DETERMINAZIONE DEL DIRIGENTE SERVIZIO AIA/RIR 5 marzo 2024, n. 85

ID AIA 356 - Gestore: Progetto Gestione Bacino Bari Cinque srl - "Impianto di Gestione di RU indifferenziati (TMB) con produzione di CSS" ubicato in Conversano (BA), contrada "Martucci" - Aggiornamento dell'Autorizzazione Integrata Ambientale rilasciata con D.D. n. 203/2026 e s.m.i.. ai sensi dell'art. 29 nonies del D.Lgs. n. 152/06 e ss.mm.ii.

MODIFICA NON SOSTANZIALE - per UTILIZZO AREE di STOCCAGGIO (R1) PER CIBRUS - in attuazione per SCARTI del TRATTAMENTO. RBD (D15)

TAVOLA GRAFICA

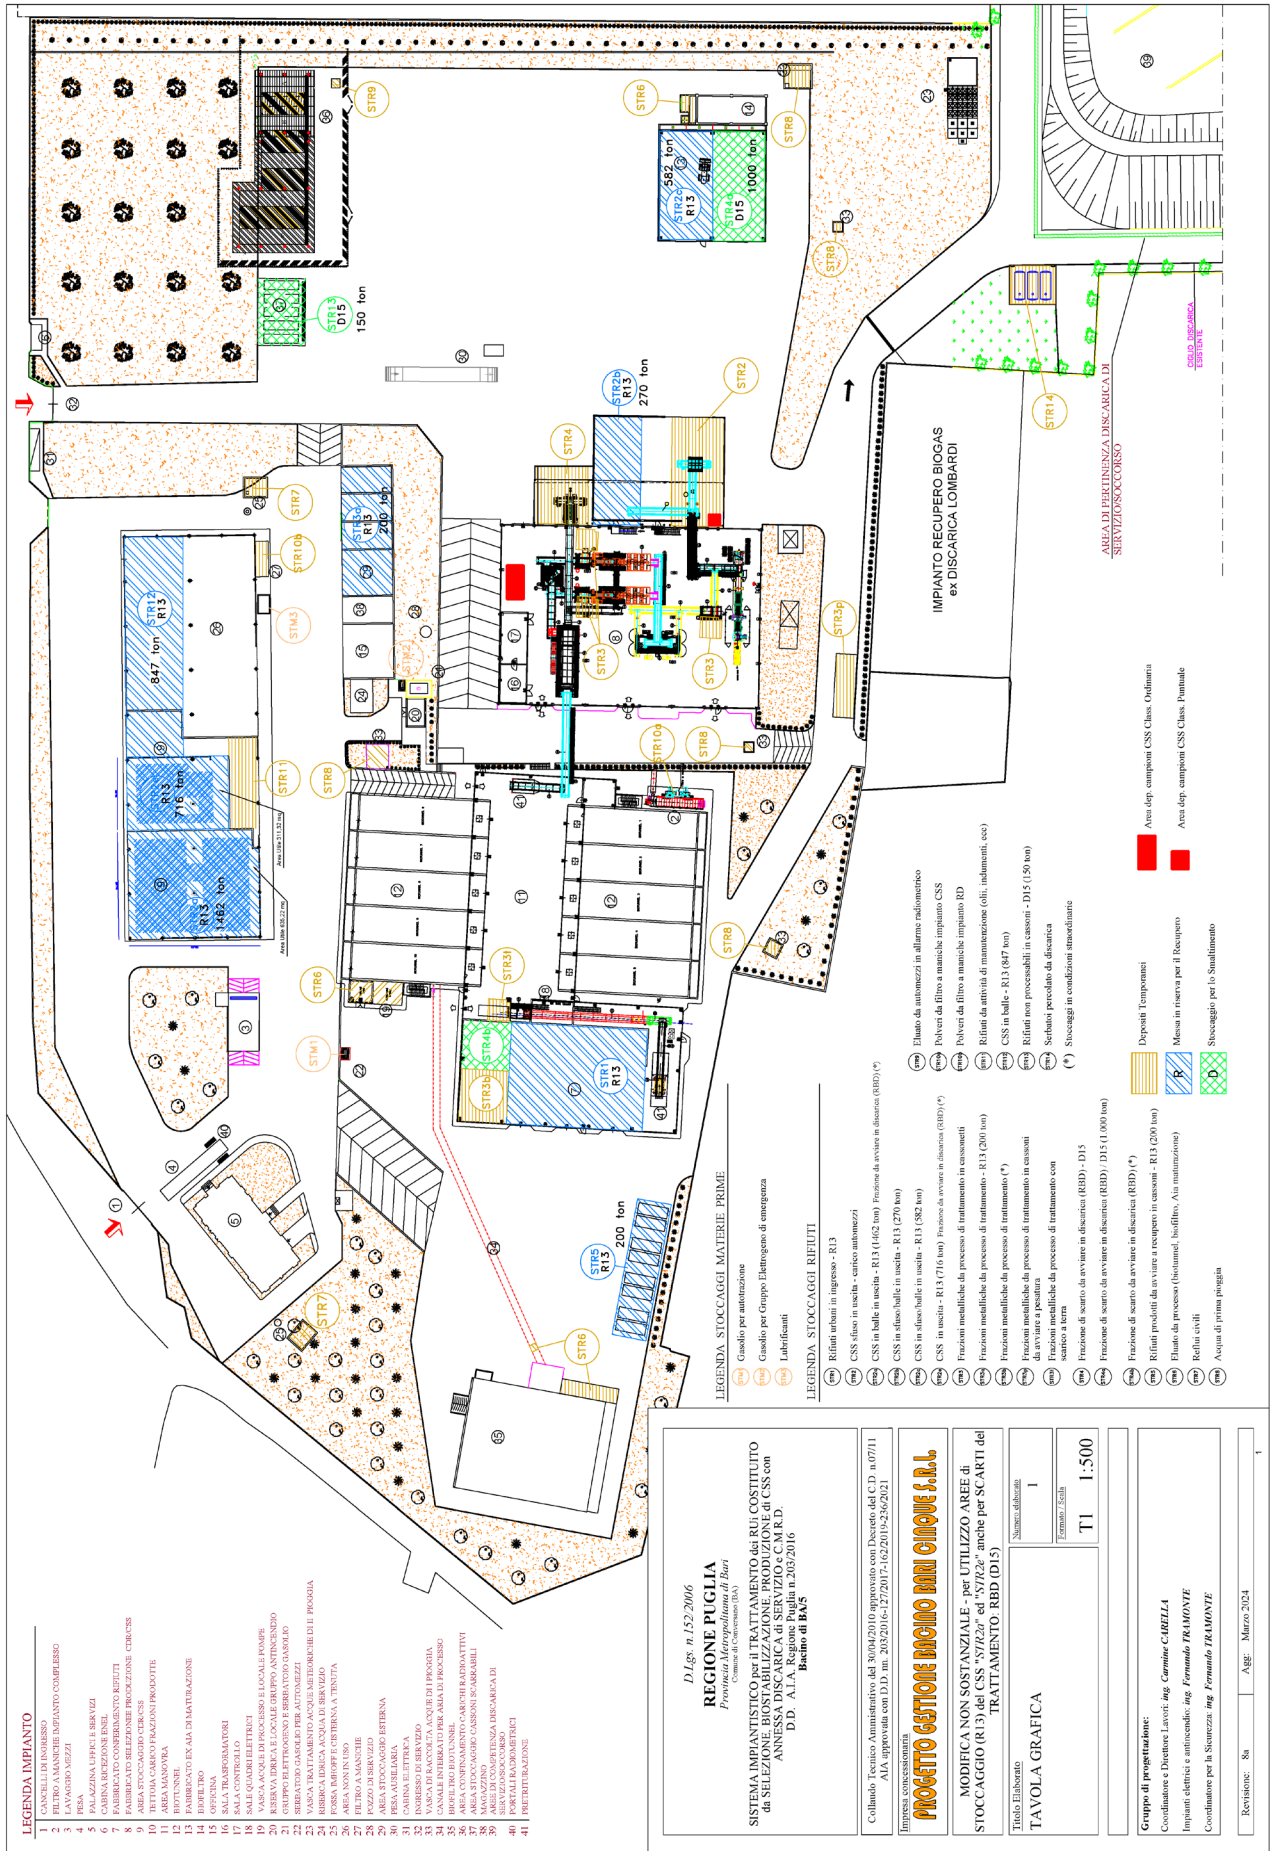
utilizzo delle aree STR2a e STR2e indicate nella planimetria in allegato 1 (AIA - Allegato 10 "Planimetria generale impianti produzione CSS con indicazione aree di deposito materie prime, prodotti intermedi e rifiuti") già autorizzate per il CSS (EER 191210 in R13) per lo stoccaggio del RBD (EER 190501 in D15) in situazioni straordinarie, come di seguito descritto:

- area STR2a di estensione pari a 682,81 m² ed area utile pari a 635,32 m² in cui è previsto lo stoccaggio in cumuli di altezza pari a 3,5 m per un quantitativo stoccabile massimo pari a 1.123,00 t;
- Area STR2e di estensione pari a 341,00 m² ed area utile pari a 311,32 m² in cui è previsto lo stoccaggio in cumuli di altezza pari a 3,5 m per un quantitativo stoccabile massimo pari a 533,00 t.

Nelle aree STR2a ed STR2e è autorizzata l'operazione D15 di deposito preliminare del rifiuto RBD con EER 190501 in alternativa alla messa in riserva R13 del rifiuto CSS con codice EER 191210 come già autorizzato (vedi paragrafo 6.1 del documento tecnico allegato alla DD 203/2016), con le capacità massime istantanee come di seguito indicate:

1. l'operazione D15 dei rifiuti prodotti dovrà essere operata entro i limiti autorizzativi prescrittivi con DD 203/2016 con aggiunta delle aree individuate nella precedente tabella (areaSTR2a e areaSTR2e);

2. la quantità complessiva dei rifiuti da stoccare con le operazioni R13 e D15 non deve superare la capacità massima istantanea autorizzata per ogni singola area;

3. le superfici da destinare al deposito preliminare in D15 dovranno essere fisicamente separate e delimitate mediante l'utilizzo di pannelli divisorii/new jersey e similari da quelle destinate alla messa in riserva in R13;

4. lo stoccaggio in cumuli per altezze di abbancamento superiori a 3 metri deve essere compatibile con la sicurezza e la stabilità dei cumuli, nonché con la capacità gestionale dell'impianto;
